Umsókn desember 2013.

Strandgata 8-10 Hafnarfjörður
Aðalleikning

VERKEFNI
HEITI TEIKNINGAR
Utlit norð austur og suður

NUMER TEIKNINGAR
10-05

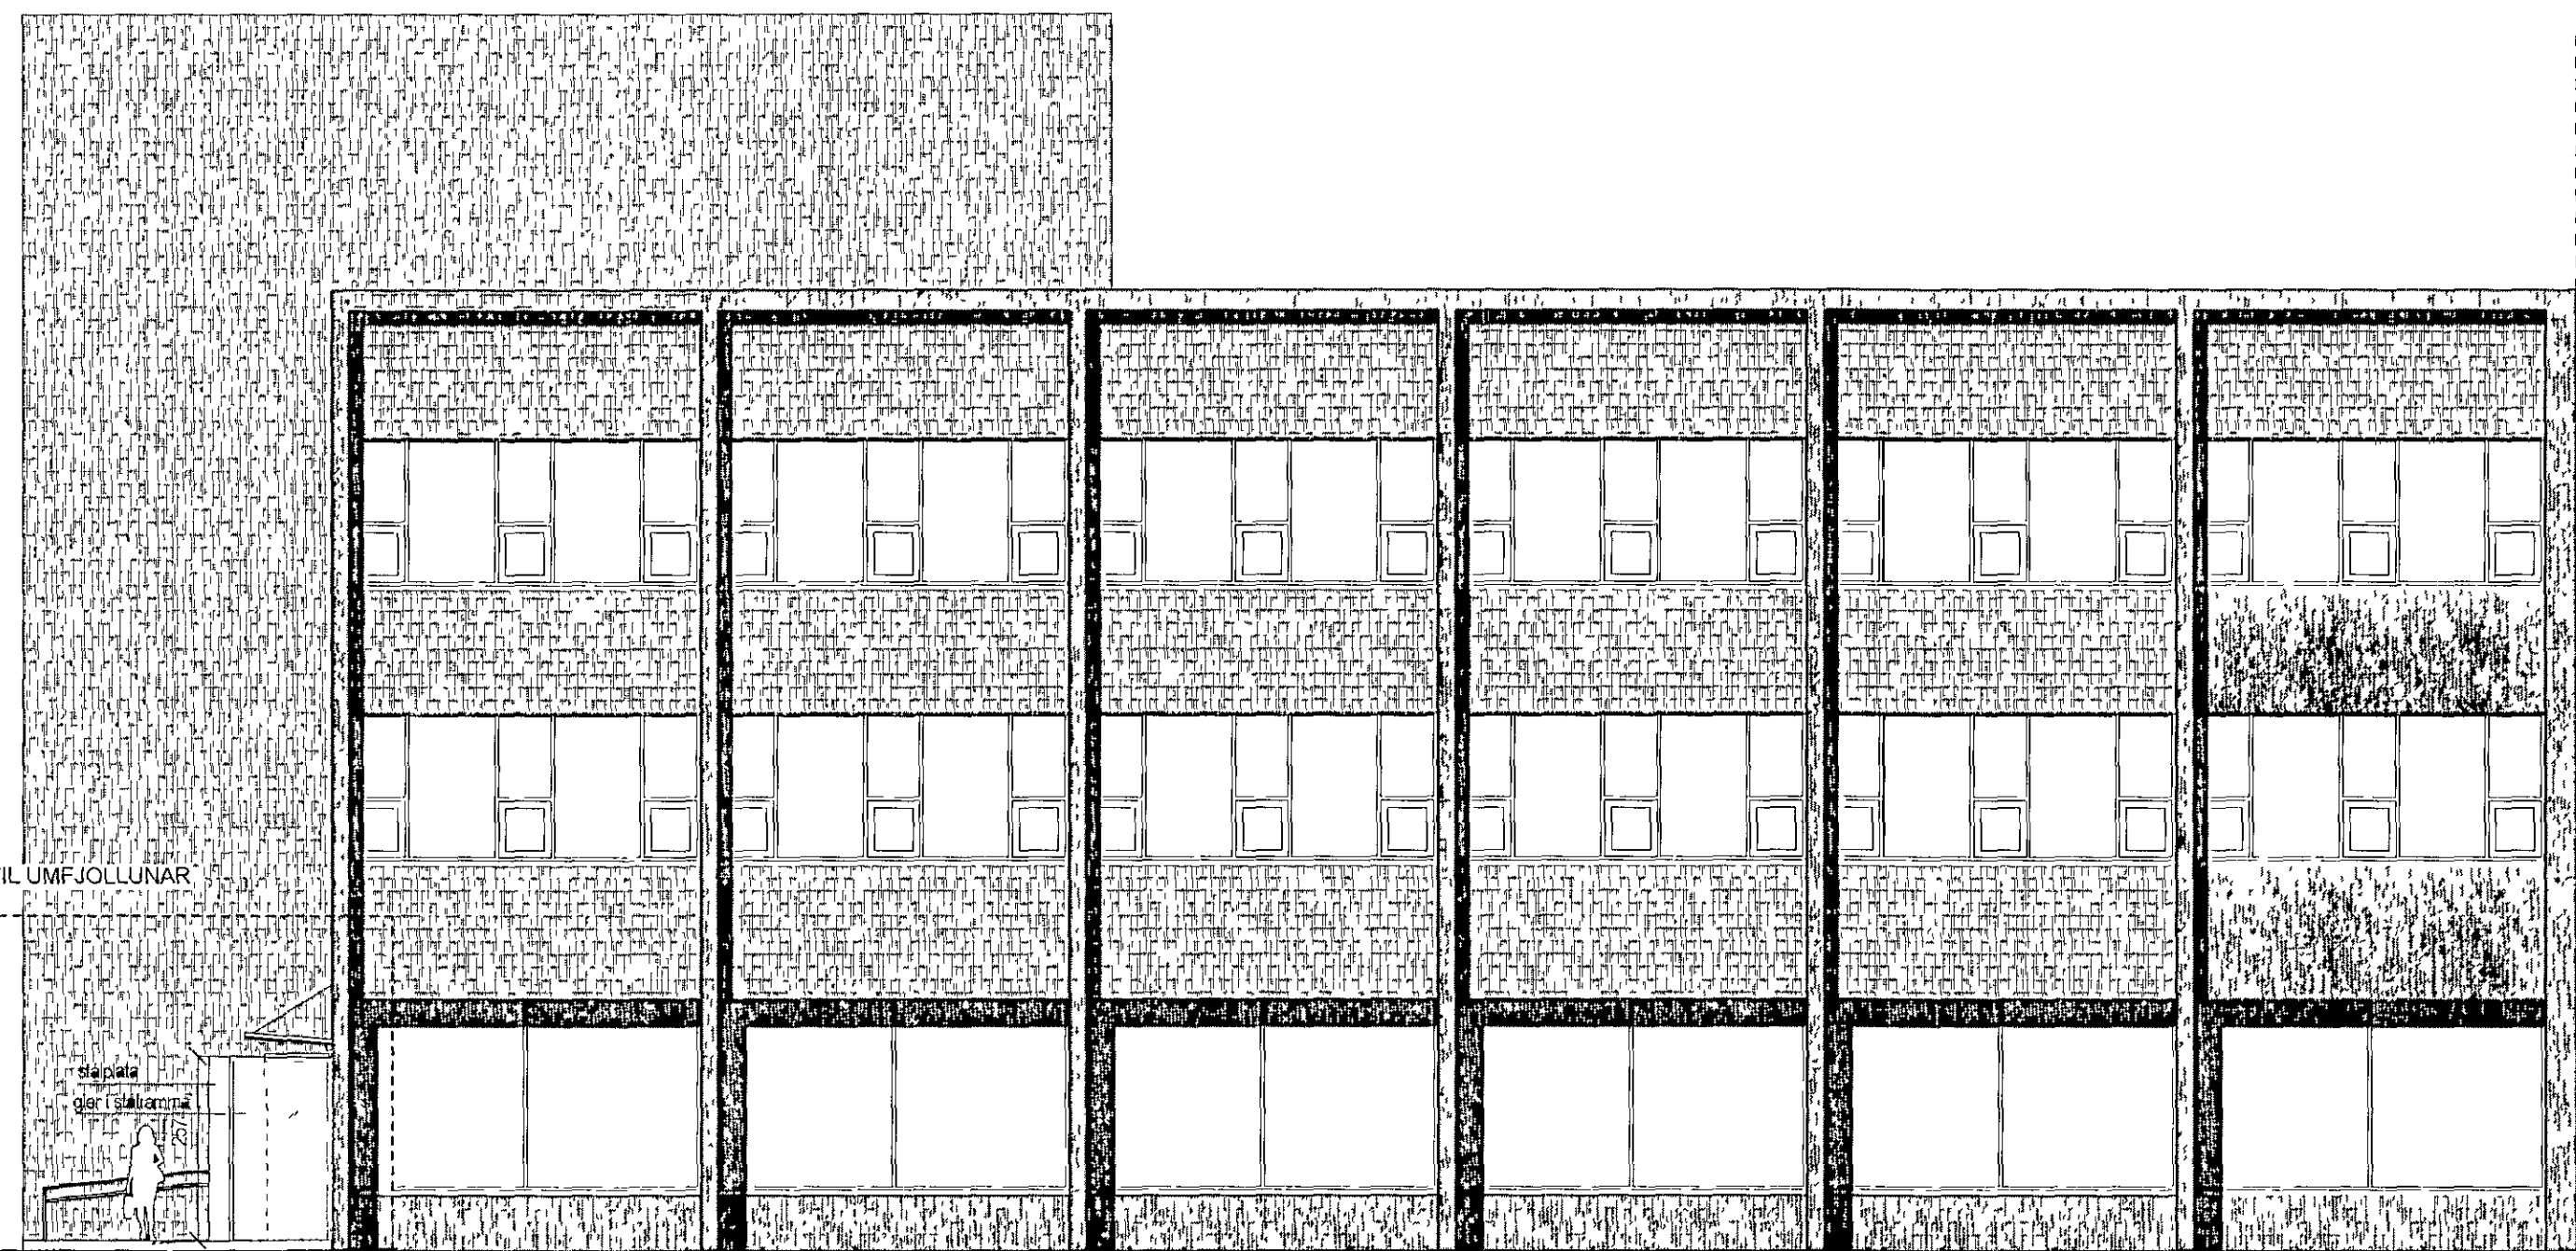
Sott er um eftirfarandi breytingar
Að setja upp skyli við hraðbankann samkvæmt meðfylgjandi teikningum
Veggur skylisins sem snyr ut að Strandgotunni er stárammi með gleri
Veggurinn sem snyr ut að Linnetstíg er ur stalplotu
Pakið er ur stali
Allt stal er polyhuðað rautt
